改善箇所説明図

アクセルペダルモジュール

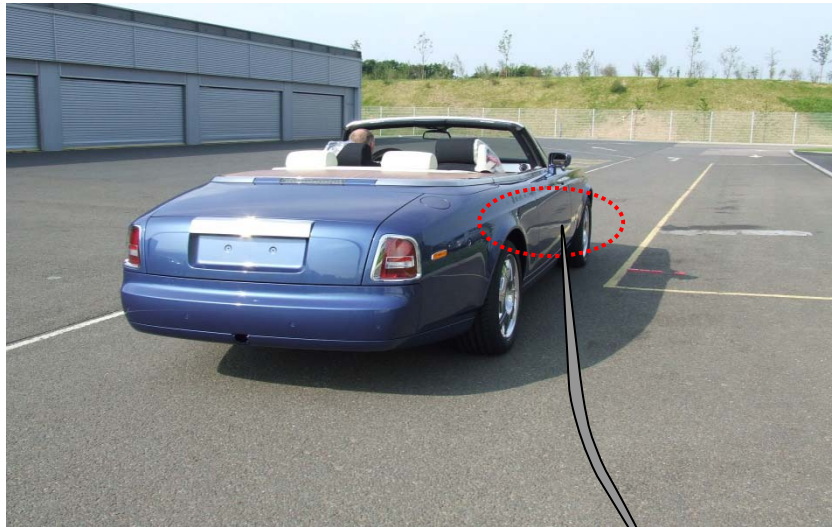
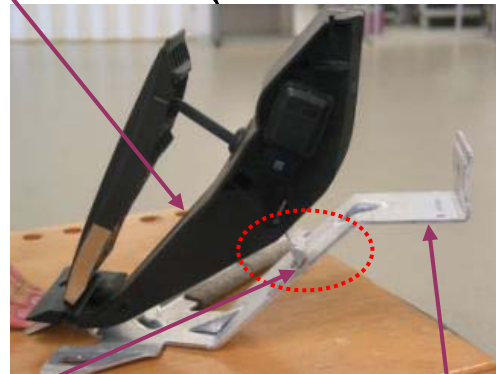
基準不適合発生箇所

アクセルペダルモジュールの取り付けブラケットにおいて、当該モジュールを組み付けるためのフックの強度が不足しているため、アクセルペダルを強く踏み込むと当該フックが変形することがある。そのため、そのまま使用を続けると当該モジュールのペダル部分に捻じれが生じ、アクセルペダルを最大まで踏み込んだ場合、アクセルペダルが戻らなくなるおそれがある。

改善措置の内容

全車両、取り付けブラケットを対策品と交換する。

識別：作業完了車には、前左ストラット タワー上部へ、黄色ペイントマークを塗布する。
